# JMTR原子炉施設に係る 廃止措置計画について (審査会合における指摘事項への回答)

令和2年8月5日

国立研究開発法人日本原子力研究開発機構  
高速炉・新型炉研究開発部門  
大洗研究所

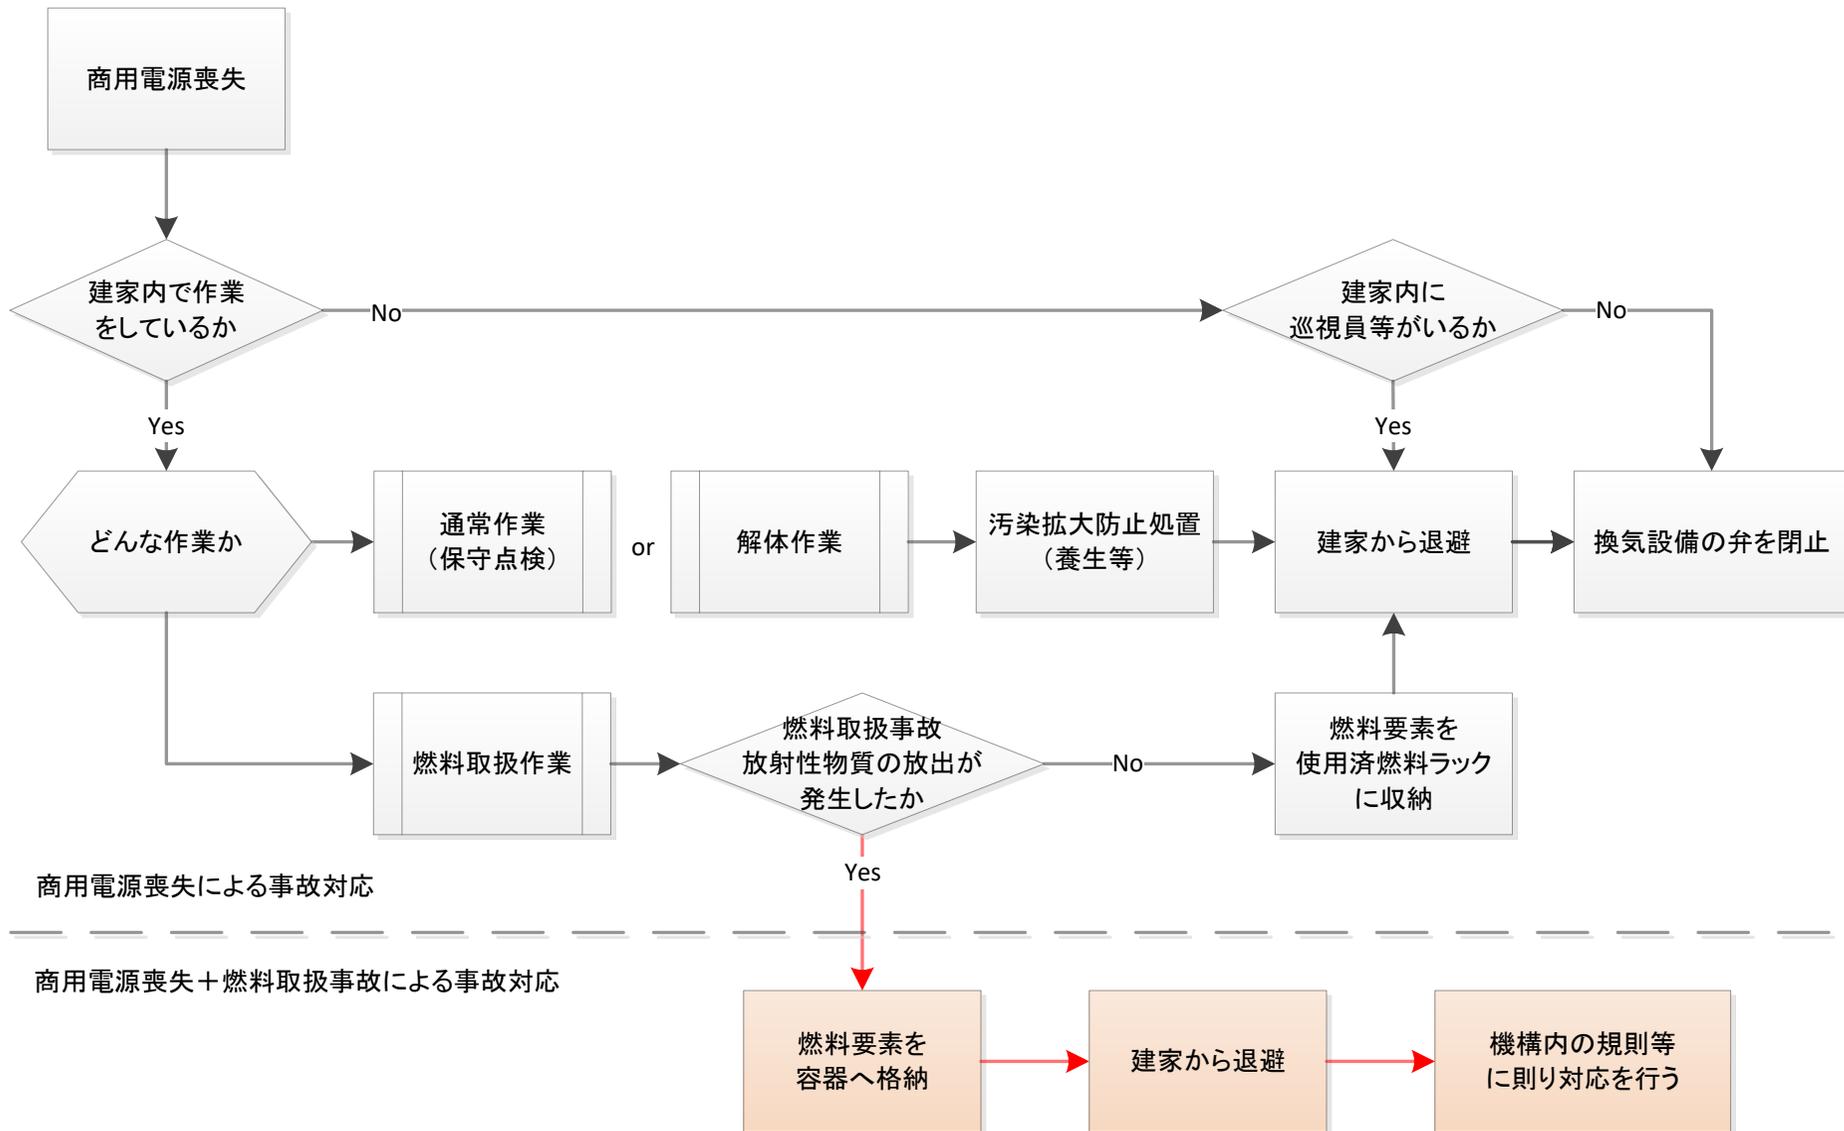
非常用発電機を維持しない考えで、停電時の監視・測定に係るモニタ等の監視については、ソフト的な対応で監視することについて説明すること。

商用電源が喪失した場合は、換気設備は商用電源により給電を行っているため、換気設備が停止し、建家内が徐々に大気圧へ移行する。この状態となった場合、建家内での作業を中断し、汚染拡大防止を施した後、作業員は退避する。

設備の解体等の作業中は、汚染拡大の防止策を施して作業を実施しており、放射線業務従事者が原子炉建家から退避する際にも汚染拡大防止措置を行うことから、換気設備が停止したとしても外部への汚染拡大は防げる。

仮に、商用電源喪失と同時に燃料取扱事故が発生した場合、燃料要素は人力により1体ずつ取扱っているため、破損した燃料を容器に収納した後に退避する。大気圧に移行することにより建家内から放射性物質が環境へ放出する可能性があるが、燃料取扱事故において、すべて放出したとしても添付三で示したとおり、約 $3.1 \times 10^{-6}$  mSvであり、一般公衆に対して著しい放射線被ばくのリスクを与えることはない。

したがって、商用電源喪失により換気設備が停止しても、作業員の退避、汚染拡大の防止対策が可能であること、放射性物質の放出により一般公衆に対して著しい放射線被ばくのリスクを与えることはないことから、代替措置の必要はない。

### □ 原子炉停止期間中及び廃止措置段階において冷却塔が倒壊した場合

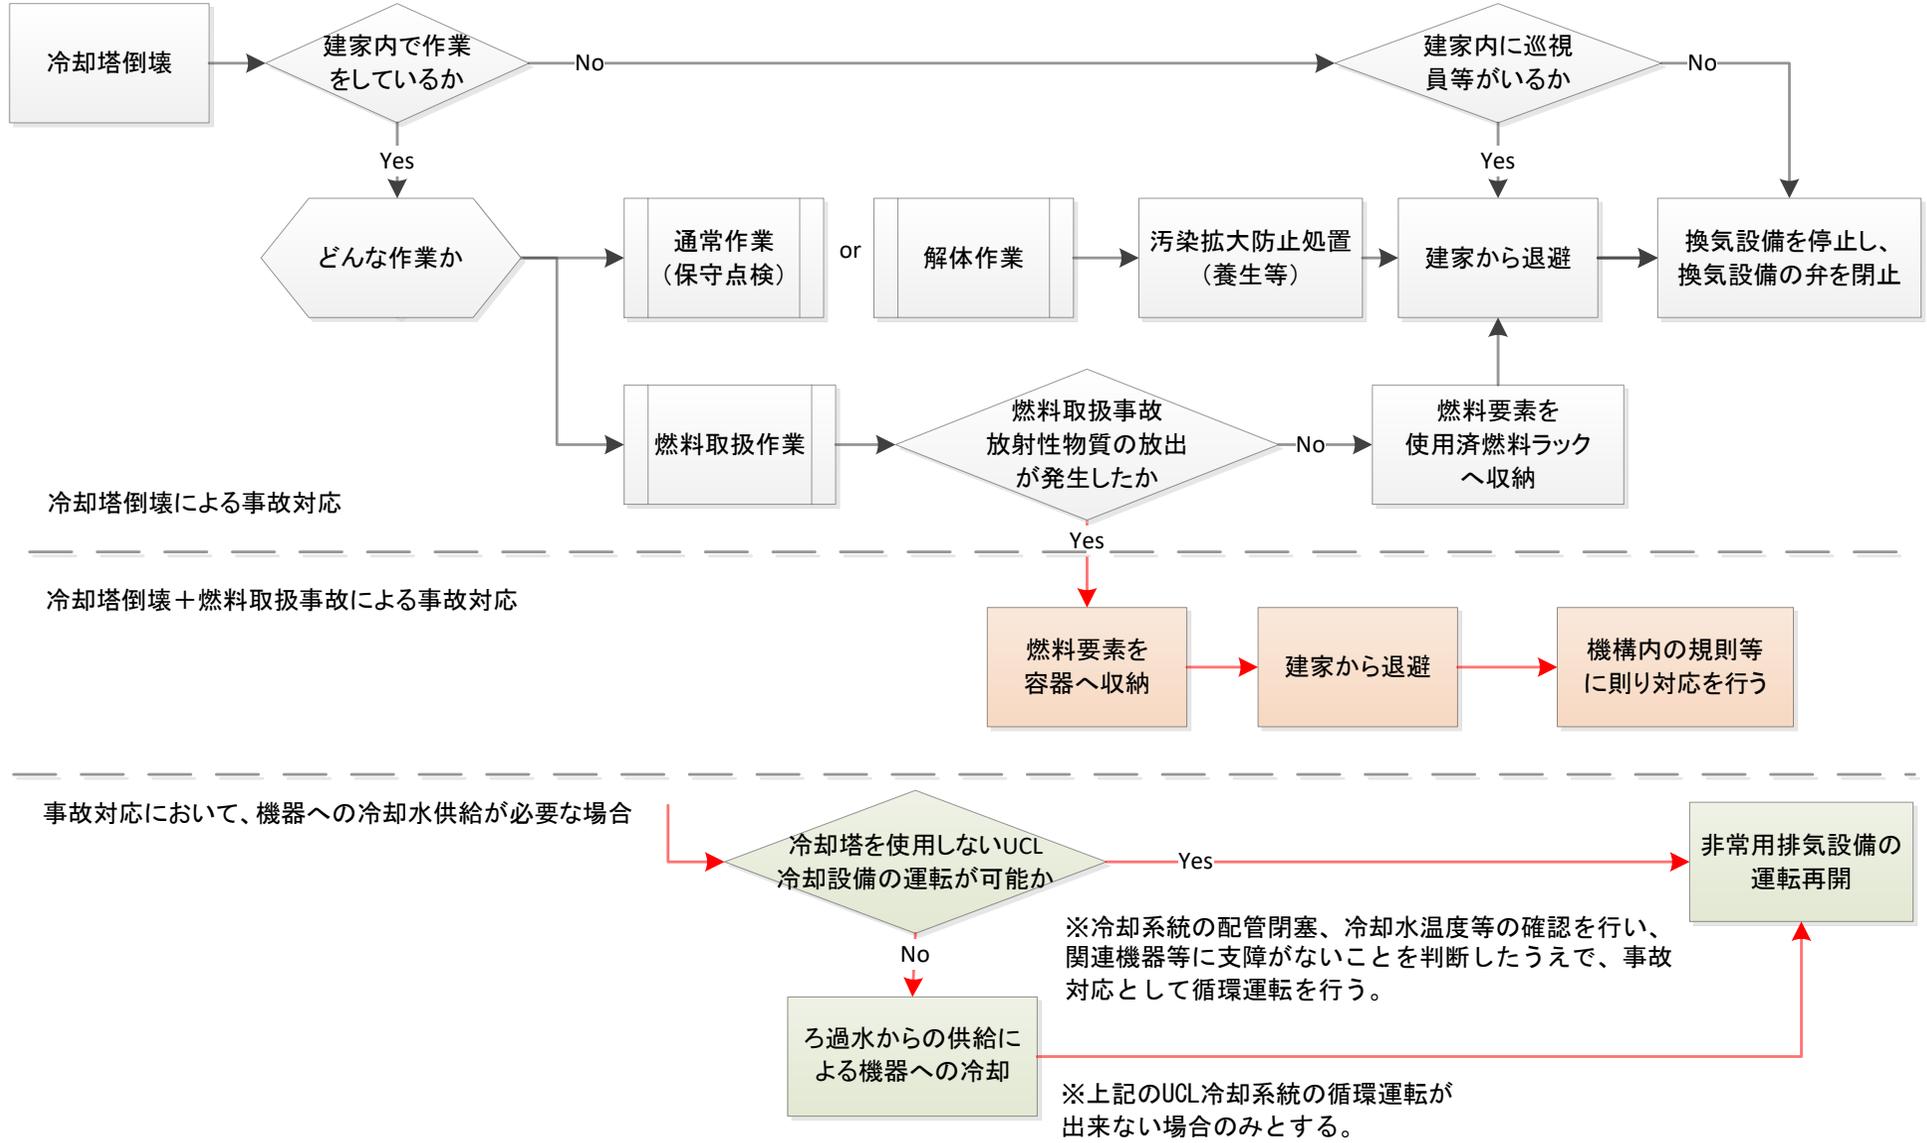
UCL系統冷却塔が倒壊した場合について、倒壊しても問題ない理由を記載すること。また、原子炉停止期間中及び廃止措置段階のUCL系統の位置付けについて整理して説明すること。冷却塔を使用しない循環運転とはどういうことか。空気圧縮機の冷却水温度に関することなどを含め説明すること。また、冷却塔を使用しない循環運転が分かる図を資料に入れること。

原子炉停止期間中及び廃止措置段階において、UCL系統は、「換気設備」の構成機器のうち、空気作動弁の駆動源として圧縮空気を供給するために必要な「空気圧縮機」に冷却水を供給する必要がある。

冷却塔が倒壊した場合、UCL系統を停止する。その際、換気設備も停止することになるため、11頁に記載した商用電源が喪失した場合の対応と同様の対応を実施する。

なお、燃料取扱事故により建家内に放射性物質が放出されている状態において、冷却塔が倒壊した場合は、冷却塔を使用しないでUCL系統を使用することも可能である。

## 健全性調査のまとめ

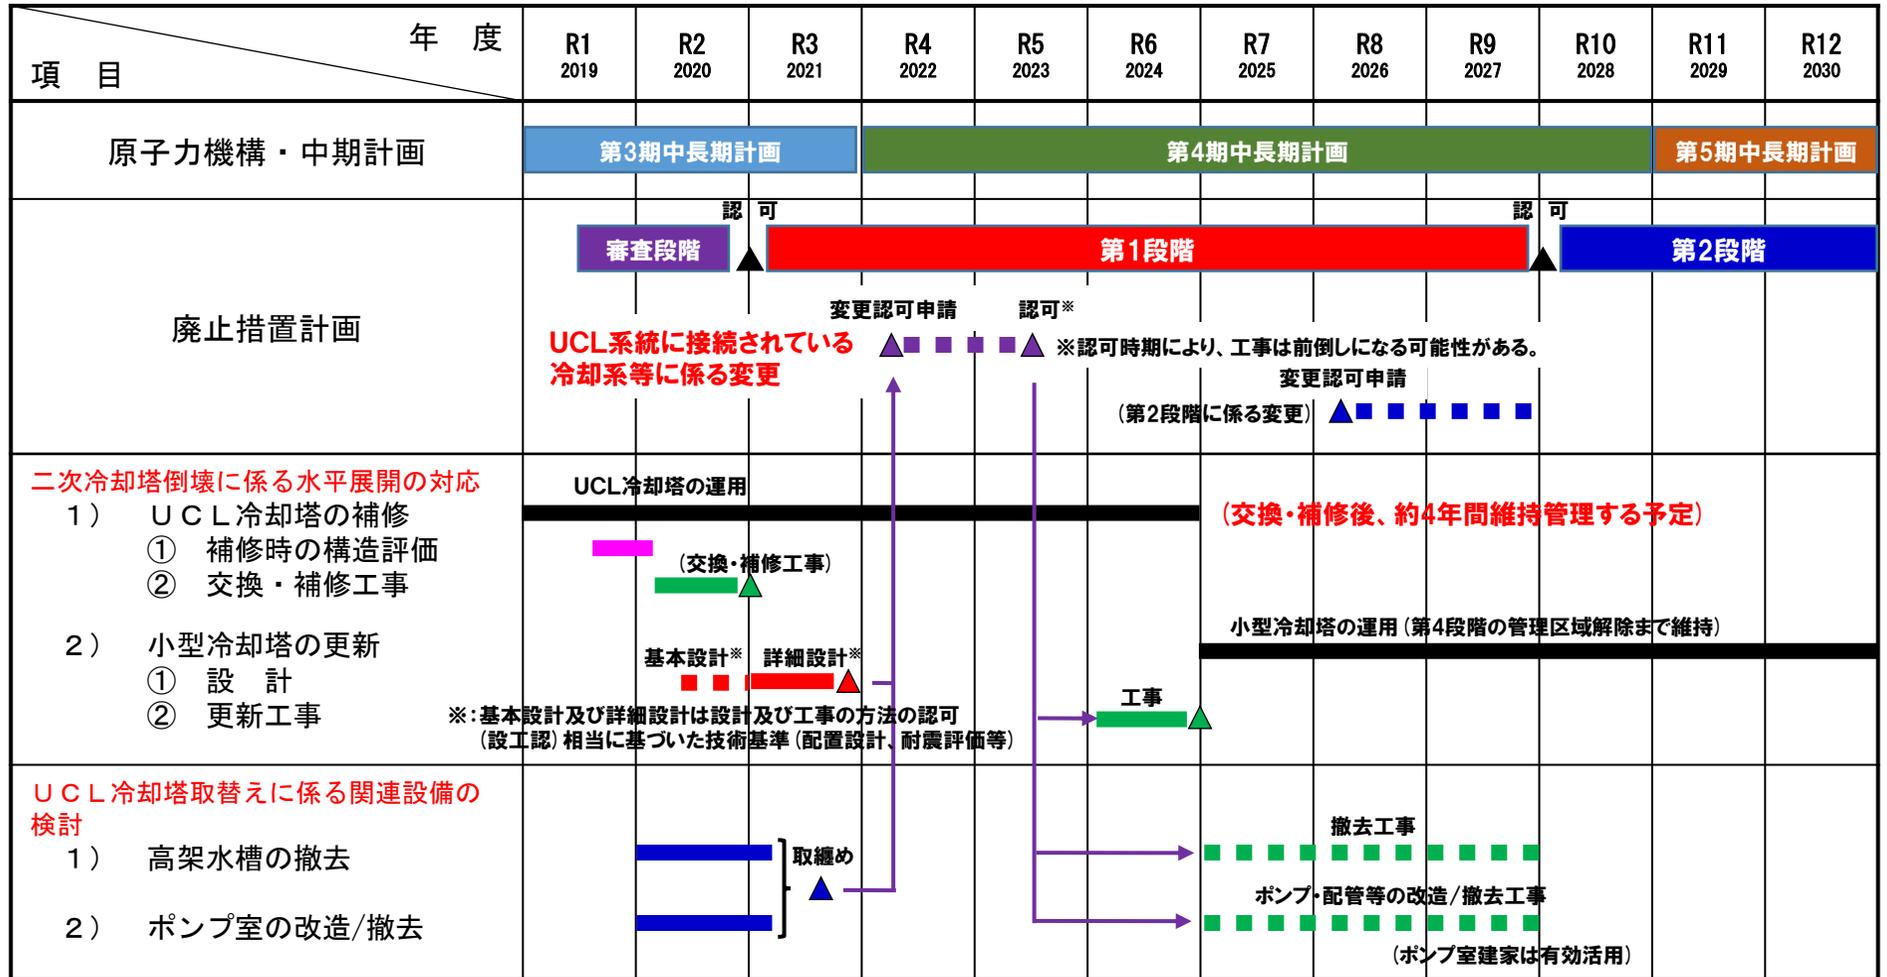
UCL冷却塔を補修して、第一段階の終わりまでに更新することとしているが、早期に更新したほうが良いと考えている。補修、更新をいつまでに実施するかははっきりと説明すること。

UCL系統冷却塔の交換・補修工事は今年度2回に分けて実施する。交換・補修工事(前半)は、今年の台風に備えて9月中に完了させ、交換・補修工事(後半)を今年度中に完了する計画を進めている。交換・補修工事(前半)としては、前回の審査会合で示した通り、構造計算結果と針貫入試験結果により、最下段の筋かいが風荷重(水平応力)に対して圧縮力が大きく、残存断面積比が小さかったことから、最新の建築基準法で算出した検定比の評価結果に基づいて、交換すべき木材を決定し、交換・補修することとする。交換・補修工事(後半)としては、健全性調査で腐朽している木材(筋かい、柱、等)を交換し、更新するまでの間、点検により維持管理する。

- (1) 巡視点検、月例点検の点検項目の明確化  
⇒ 令和2年4月1日より実施
- (2) 冷却塔の木材の交換・補修工事(前半)  
⇒ 令和2年9月までに完了予定
- (3) 冷却塔の木材の交換・補修工事(後半)  
⇒ 令和3年3月までに完了予定

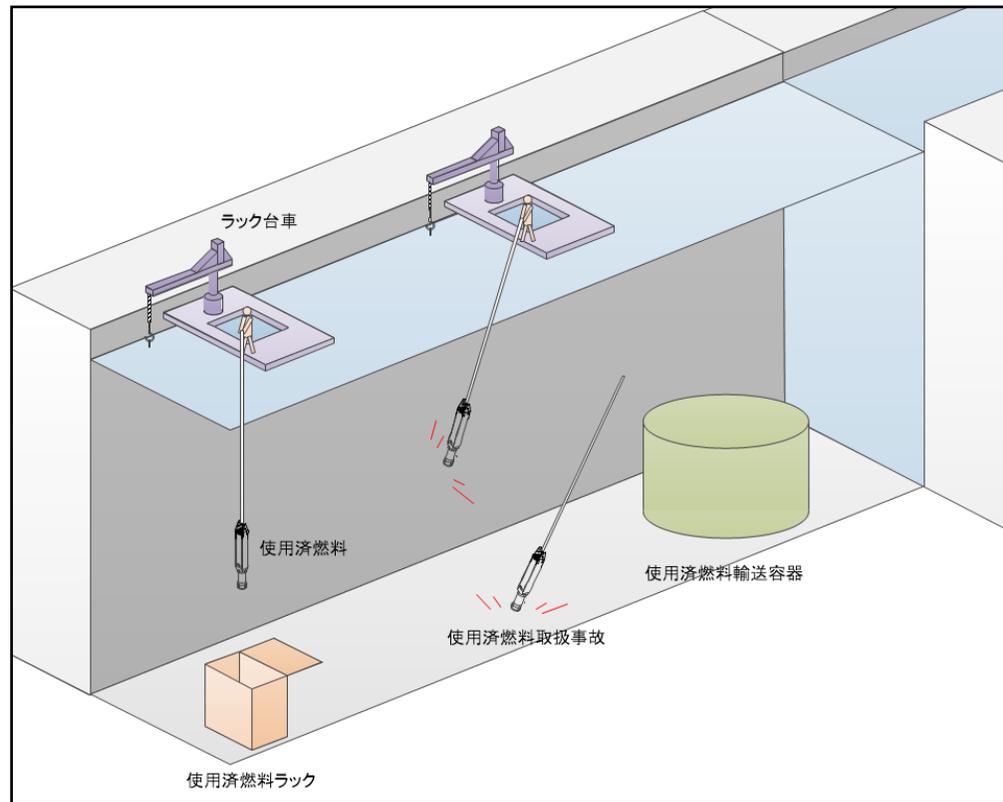
UCL系統の冷却負荷について、内訳を示すこと。

原子炉設置変更許可申請書では、UCL系統からの冷却水の供給先は、ループの終段冷却系、炉外試験設備、ディーゼル発電機、空気圧縮機、制御棒駆動装置と記載されており、原子炉運転期間中に必要な設備・機器への供給量は $385\text{m}^3/\text{h}$ である。また、上記設備以外に、原子炉建家の空調設備であるターボ冷凍機の冷却水もUCL系統から冷却水を供給しており、冷却水の供給量は最大 $835\text{m}^3/\text{h}$ である。

廃止措置期間中においては、空気圧縮機への供給を行い、供給量は $10\text{m}^3/\text{h}$ である。原子炉運転期間中の供給量を100%とした場合、廃止措置期間中は約2%の供給量があれば、必要な機器の冷却を行うことができる。

また、空気圧縮機以外に、ターボ冷凍機への供給を行うが、ターボ冷凍機は廃止措置計画の維持管理対象設備以外の設備である。ターボ冷凍機への供給量は $450\text{m}^3/\text{h}$ であり、小型冷却系への更新の際に、空気圧縮機の冷却系統と別の冷却系統とする。
